Notat om henvendelser modtaget i høringsperioden og forvaltningernes bemærkninger

19. januar 2021

Sagsnummer
2021-0014339

Figur 2 Forslag i høringsperioden

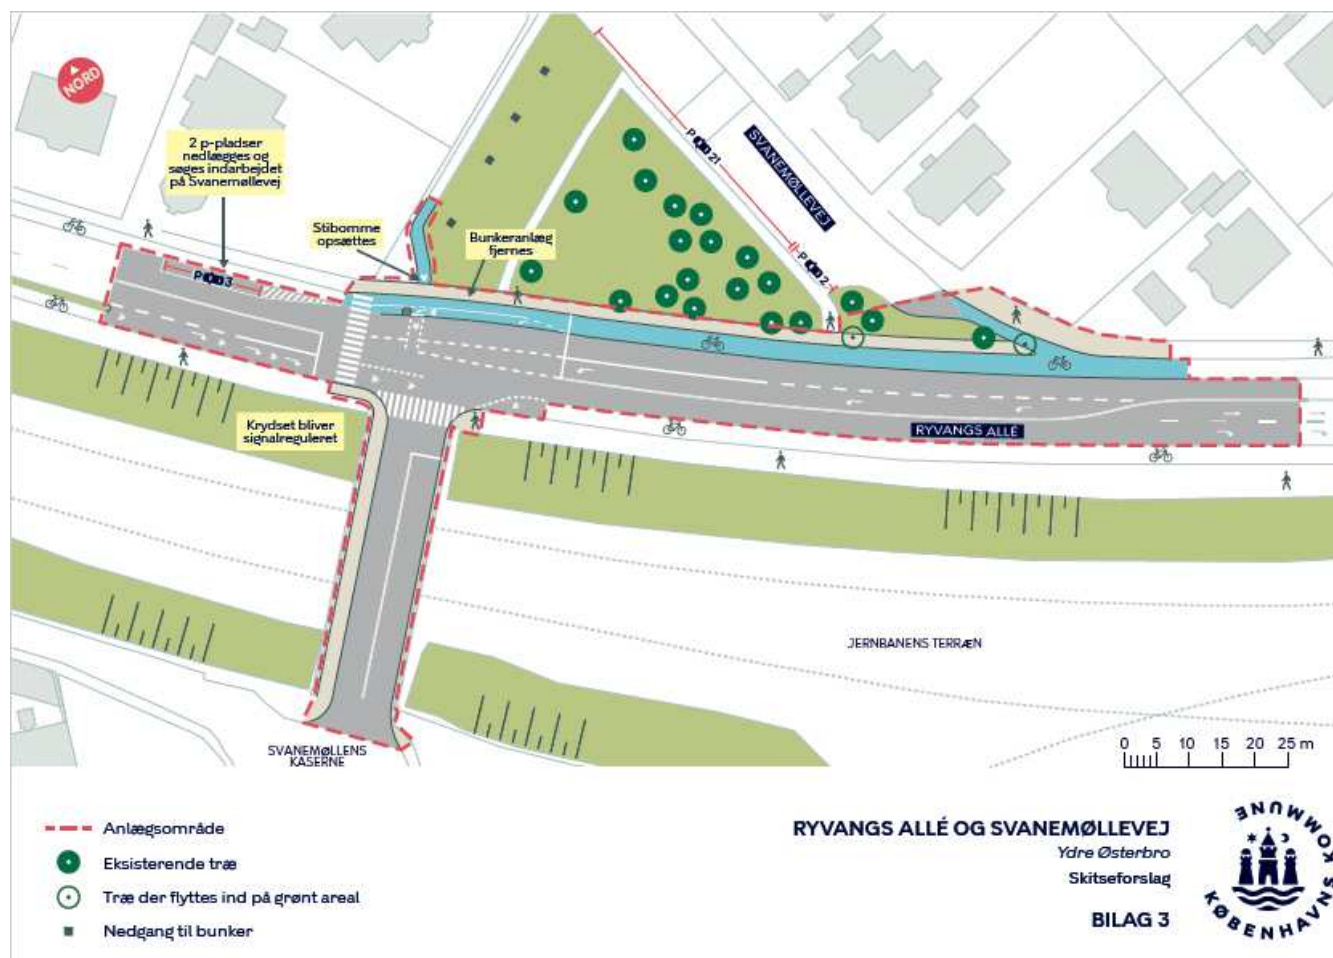
To svar har input til ændringer ved bunkersanlægget, hvor det bl.a. bemærkes at cykelforbindelsen fra Svanemøllevej til Ryvangs Allé vil give problemer for kommende lejere af de resterende bunkersanlæg.

Et høringssvar har indsigelse mod ren cykelsti på den smalle sti nord for bunkersanlæg, da de tilbageværende bunkers er forberedt til udlejning og skal kunne tilgås sikkert for fodgængere.

På baggrund af høringer foretages en enkel justering, hvor den foreslåede cykelsti nord for bunkersanlægget flyttes hen langs eksisterende sti på tværs af det grønne område syd for bunkersanlægget. Forslaget fra høringen er vist på fig. 2.

Cykelstien vil blive etableret syd for bunkersanlæg som følge af indsigelsen.
